**Objet : Projet de construction du parc éolien Pohénégamook–Picard–Saint-Antonin–Wolastokuk 2
– Questions complémentaires – DQ1**

Voici les réponses aux questions complémentaires soumises le 27 juillet 2026.

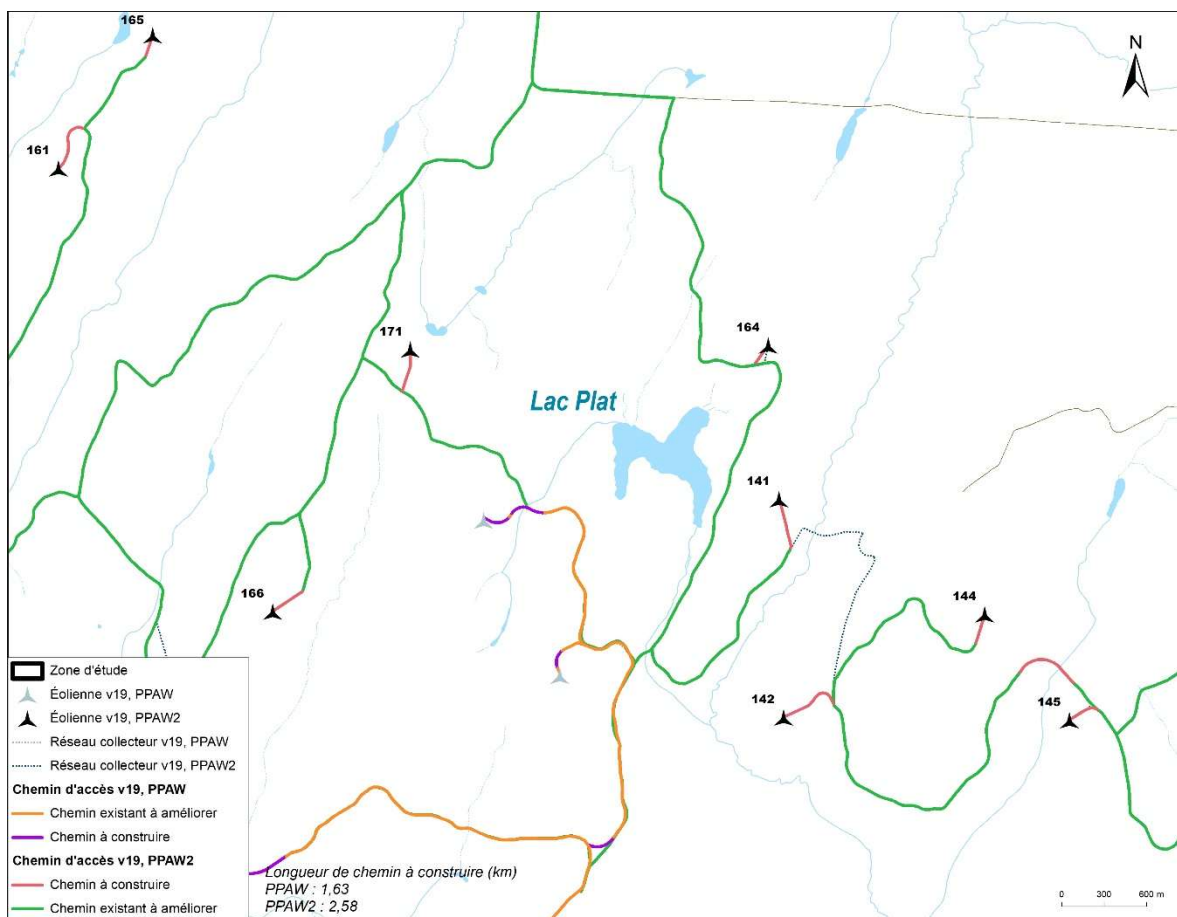
- 5. En audience publique, vous affirmiez que l'optimisation du projet se poursuit. Pour la partie centrale de la section sud, où la densité d'éoliennes est très faible par rapport à la longueur des chemins, quelles sont les contraintes techniques spécifiques qui empêchent un regroupement plus serré afin de réduire les 142 km de réseau routier?**

L'initiateur a déjà répondu à une question similaire à la question R2-36 c) du volume 5 (document PR5.7). Toutefois, certaines précisions additionnelles concernant la longueur des chemins et la configuration du projet dans ce secteur méritent d'être portées à l'attention de la Commission.

Tout d'abord, les chemins illustrés en vert sur la carte ci-dessus correspondent à des chemins existants qui feront l'objet de travaux d'amélioration pour le projet PPAW2, alors que les chemins illustrés en orange sont des chemins existants à améliorer dans la configuration du projet PPAW. Les chemins en rose et en mauve représentent de nouveaux chemins à construire, respectivement pour les projets PPAW2 et PPAW. Il s'agit essentiellement de courtes sections permettant d'accéder aux éoliennes. Le réseau routier existant est réutilisé en très grande partie, limitant ainsi le déboisement et les travaux requis dans le secteur. Sur la carte ci-haut, les nouveaux chemins pour les deux projets combinés totalisent 4,21 km.

Par ailleurs, compte tenu des paramètres techniques du projet et des distances minimales devant être respectées entre les éoliennes, l'initiateur souhaite préciser que deux éoliennes du projet PPAW 1 sont également implantées dans ce secteur. Ces éoliennes sont illustrées en gris sur la figure ci-dessus et contribuent à expliquer, en partie, l'espacement plus important observé entre certaines éoliennes du projet PPAW 2 dans ce secteur.
